CAPÍTULO I

Se analizaron las fases preparatoria, precontractual y contractual de los contratos 001-2017 y 002-2017 de obra y fiscalización, respectivamente y sus accesorios, para la Unidad Educativa "La Inmaculada Fe y Alegría", por el período comprendido entre el 01 de enero de 2017 y el 31 de diciembre de 2021.

- ① Diseños y memorias técnicas estructurales de Caissons, sin considerar la normativa técnica, ocasionó que no se establezcan requisitos mínimos de seguridad y calidad en las etapas del proceso constructivo

Foto 5.- Compactación de material mediante excavadora, vease que esta hldrato el material.

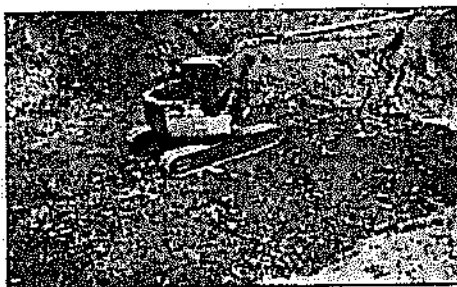
Lo manifestado por el Fiscalizador y el Administrador, ratifica la observación del equipo de auditoría, por cuanto la hidratación del material se realizó con la intervención de la motobomba del Cuerpo de Bomberos de Zaruma; además, las fotografías 5 y 9 adjuntas al oficio del Fiscalizador, muestran la compactación y tendido del material mediante una excavadora; sin embargo, que el análisis de precios unitarios de rubro, estableció como equipo un rodillo, Inobservó así la normativa MOP 001-F-2000 Sección 303 Excavación y Relleno, numerales 305-2 Compactación, 305-2.01. Descripción, 305-2.02. Equipos; 305-2.02.2. Rodillos lisos, que señalan:

ANÁLISIS DE UBICACIÓN Y ESPECIFICACIONES TÉCNICAS DEL CAISSON 11 Y CAISSON 12

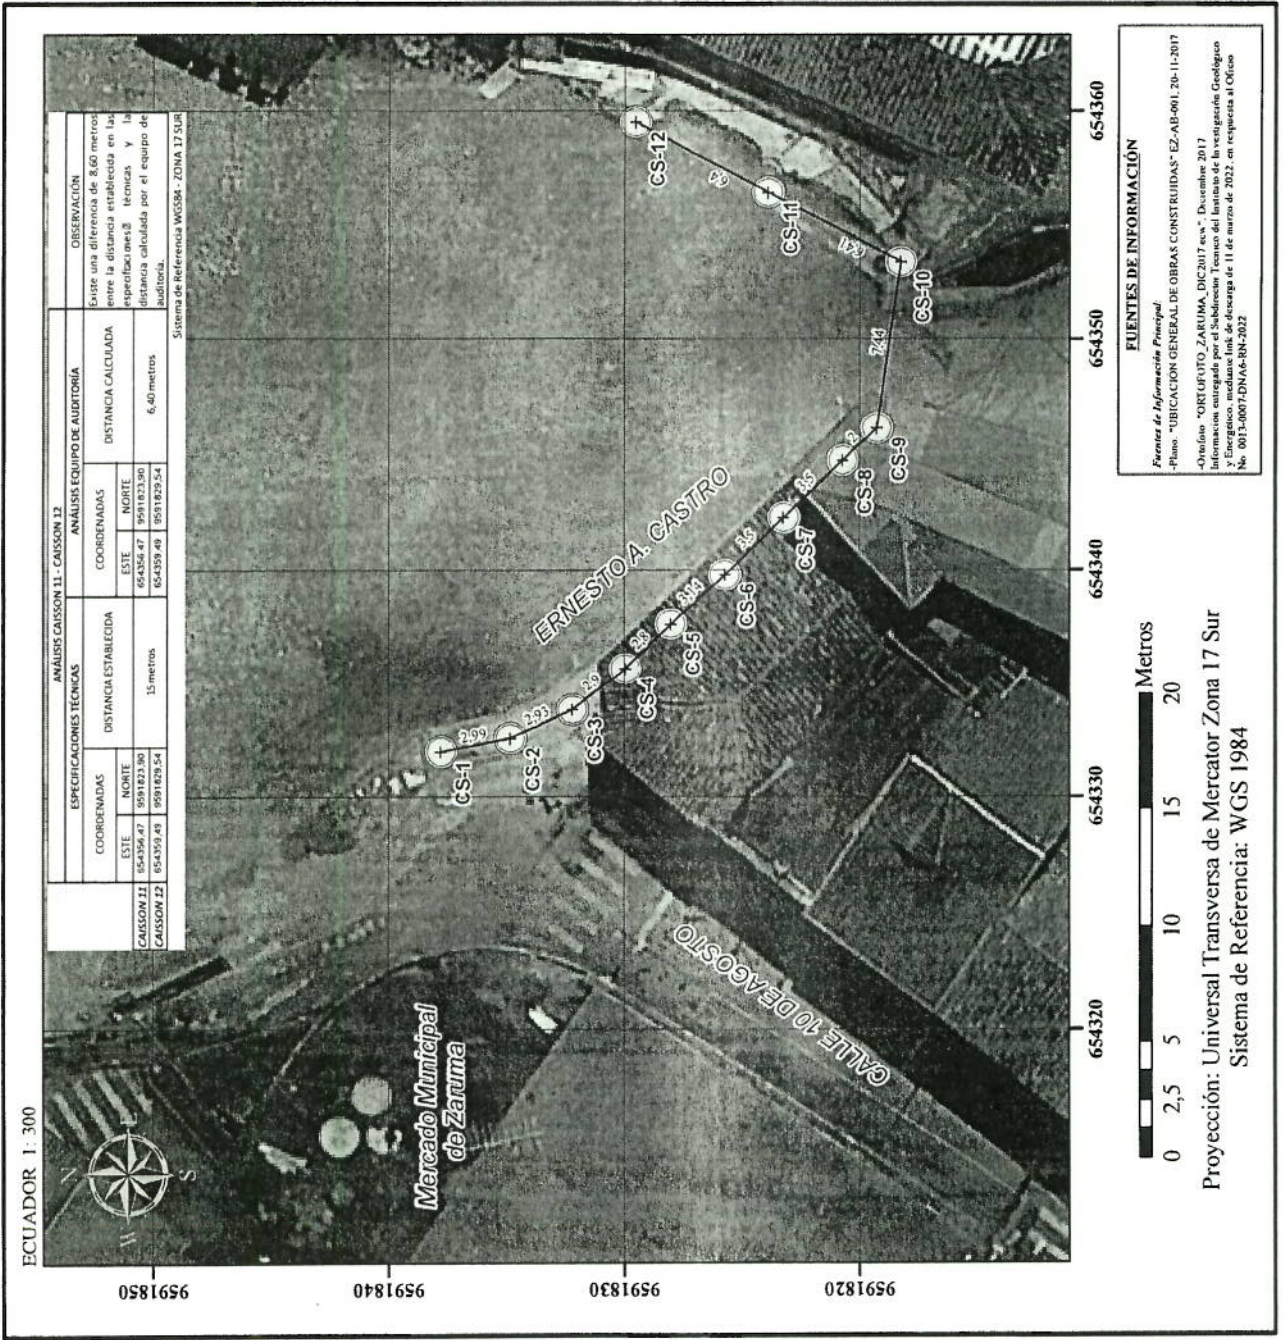
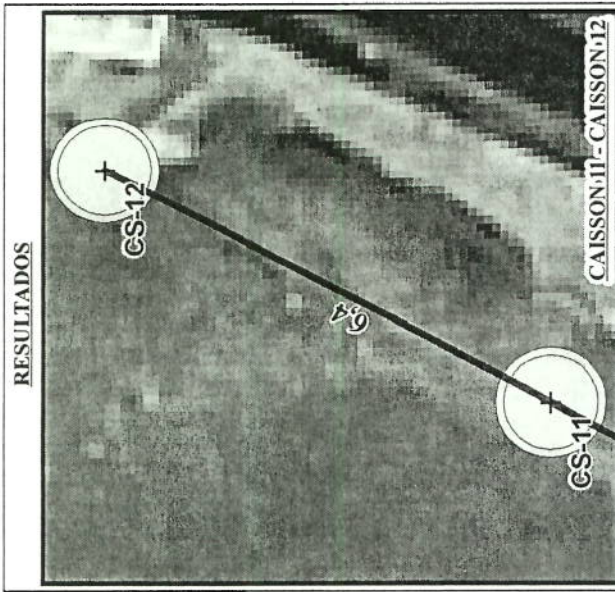
No obstante, de lo manifestado por el Fiscalizador y el Administrador del Contrato, los Caissons 11 y 12, estuvieron establecidos en el Informe TG-050 y en las especificaciones técnicas, con características específicas de diseño en cuanto a cargas estáticas y dinámicas; por lo que, al realizar cambios en su ubicación, se modificaron las cargas iniciales de diseño, razón por la cual ameritaba la ejecución de un rediseño estructural para los mismos.

El Administrador del Contrato, no remitió los rediseños estructurales (memorias de cálculo y modelos estructurales), para los Caissons 11 y 12, con las solicitudes de carga conforme a las nuevas coordenadas de implantación.

ANÁLISIS DE UBICACIÓN Y ESPECIFICACIONES TÉCNICAS DEL CAISSON 11 Y CAISSON 12

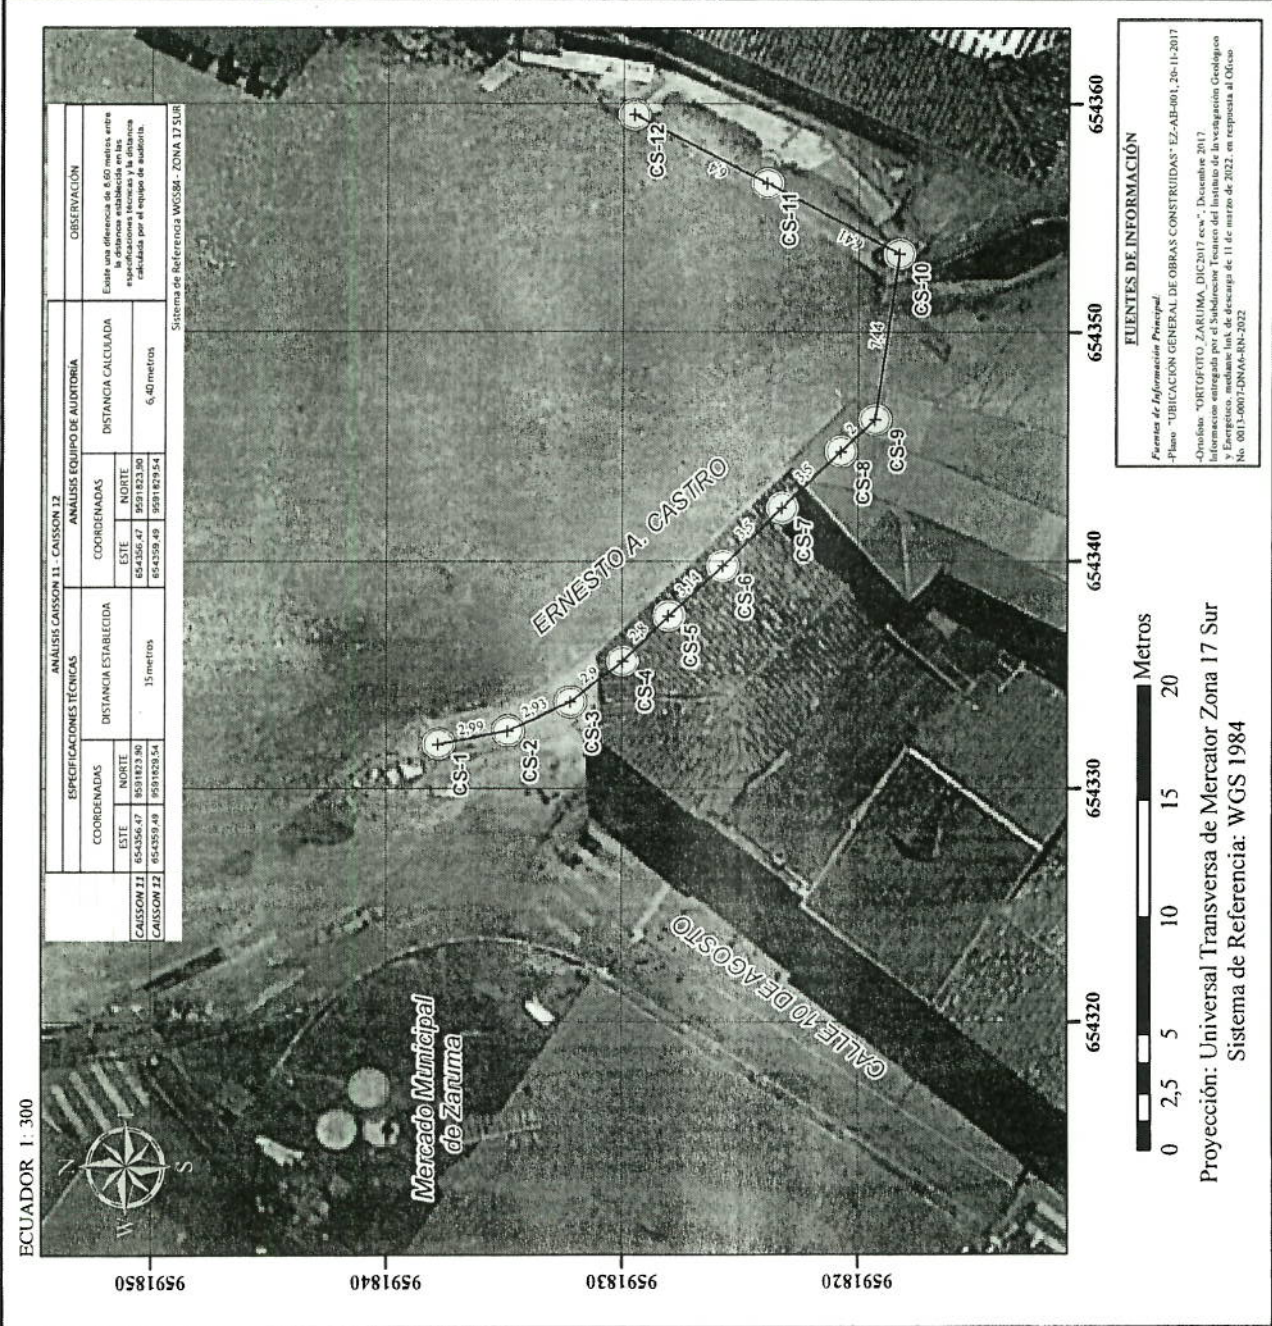
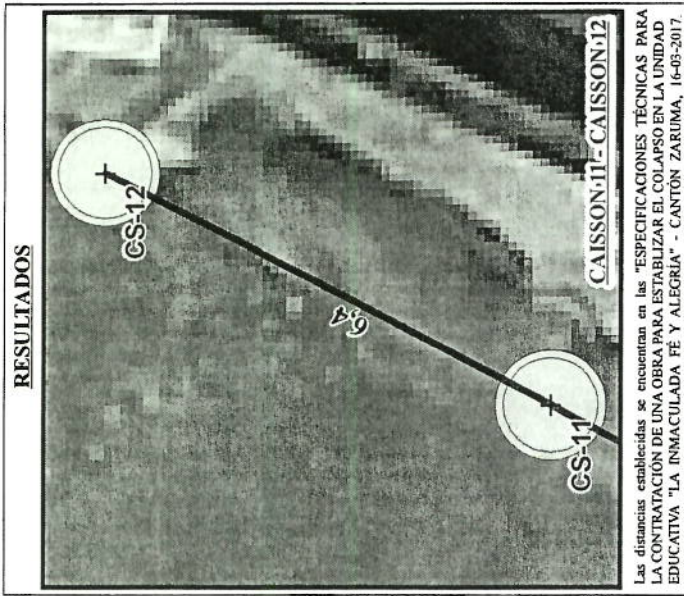
ANÁLISIS CAISSON 11 - CAISSON 12		ANÁLISIS EQUIPO DE AUTORÍA		OBSERVACIÓN	
ESPECIFICACIONES TÉCNICAS		COORDENADAS		DISTANCIA CALCULADA	
CAISSON 11	CAISSON 12	ESTE	NORTE	ESTE	NORTE
654356.07	9591823.96	654356.07	9591823.96	6.40 metros	6.40 metros
654359.49	9591829.54	654359.49	9591829.54
